RENESAS TECHNICAL UPDATE

製品分類	MPU & MCU		発行番号	TN-RX*-A110A/J		Rev.	第1版
題名	RX111 グループ 製品改訂に伴う仕様の変更について			情報分類	技術情報		
適用製品	RX111 グループ 発注型名の末尾が#3A または#UA の各製品		対象ロット等	関連資料	RX111 グループ ユーザーズマニュアル ハードウェア編 Rev.1.10 (R01UH0365JJ0110) RX111 グループ フラッシュメモリに関するユーザーズマニュアルの誤記訂正 (TN-RX*-A109A/J)		
			全ロット

RX111 グループの製品改訂に伴い、改訂版の製品では、ユーザーズマニュアル ハードウェア編 Rev.1.10 から下記のとおりに仕様変更が生じますので連絡いたします。

図 35.17 ユニークIDリードコマンドの発行フロー

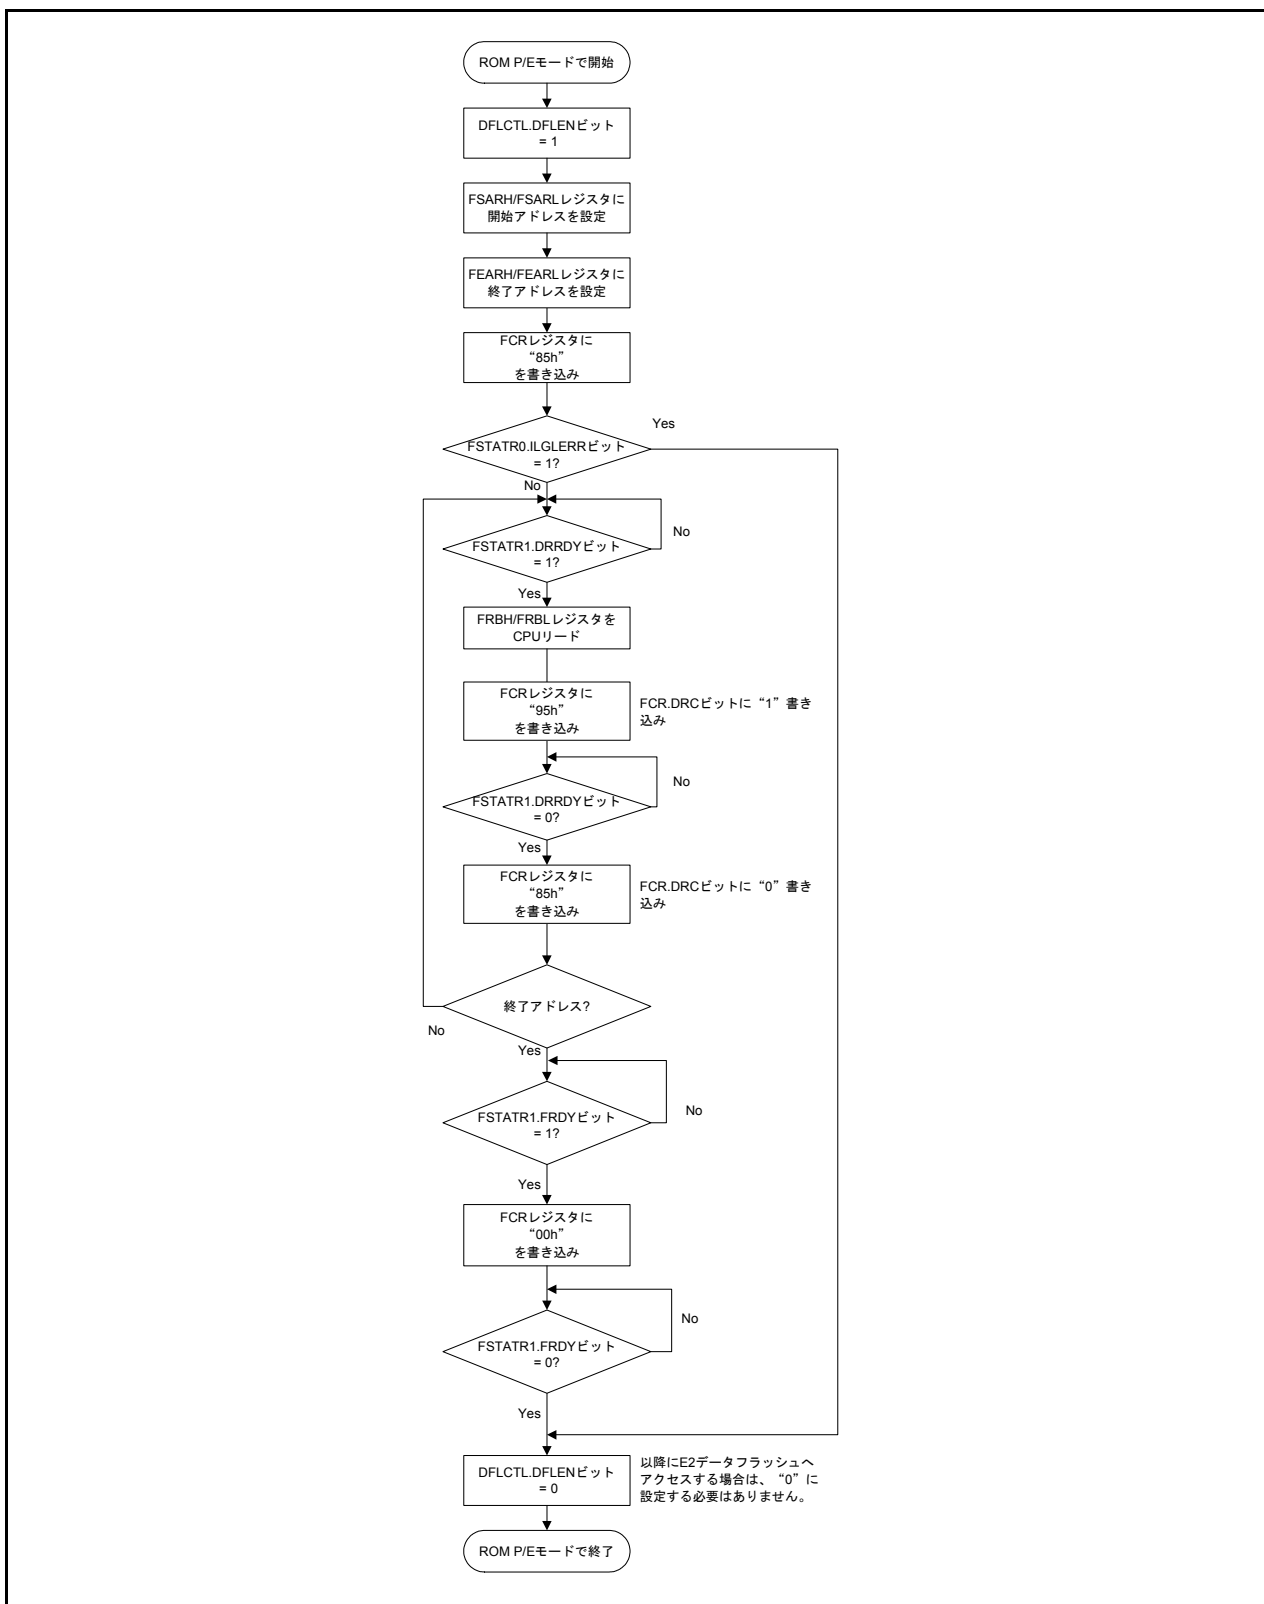
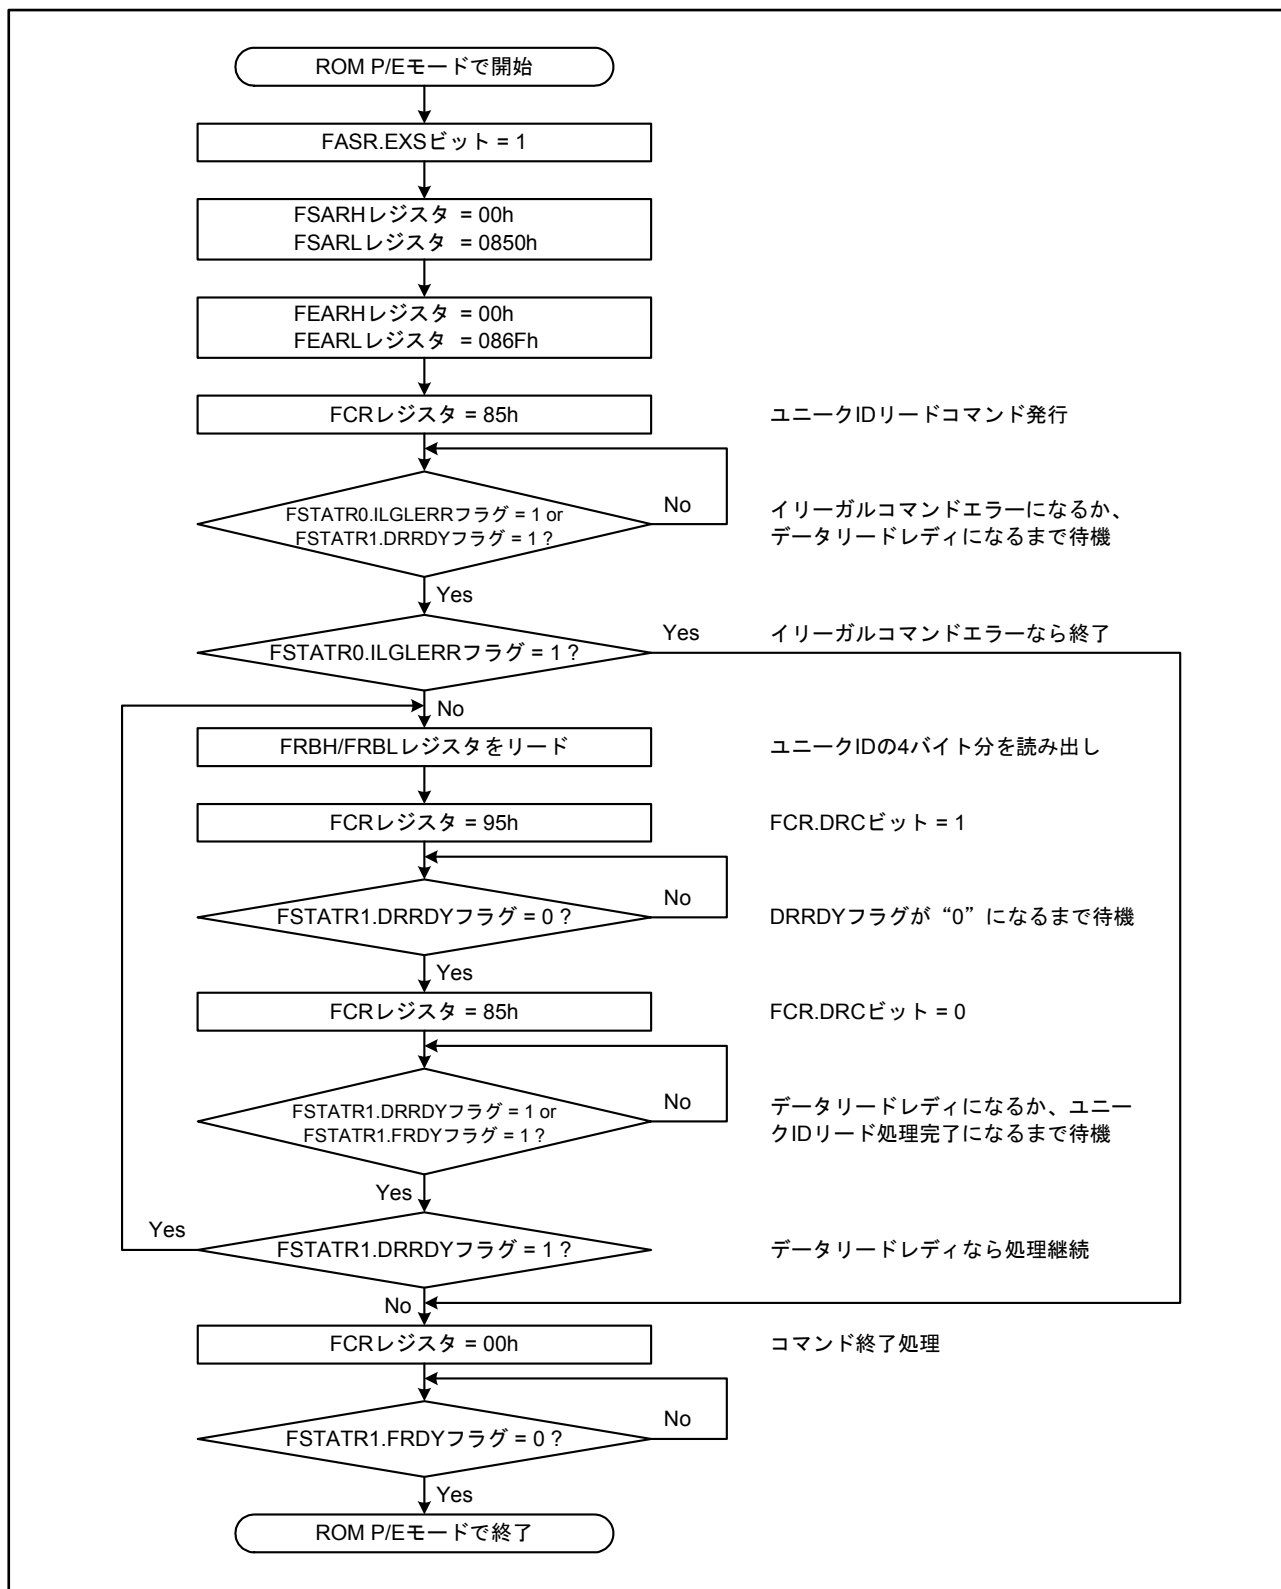
「35.7.3 ソフトウェアコマンド使用方法」の「(5) 連続リード」を以下のとおり「(5) ユニーク ID リード」に変更いたします。

図 35.17 に連続リードの概略フローを示します。

(5) ユニークIDリード

図 35.17 にユニークIDリードコマンドの発行フローを示します。
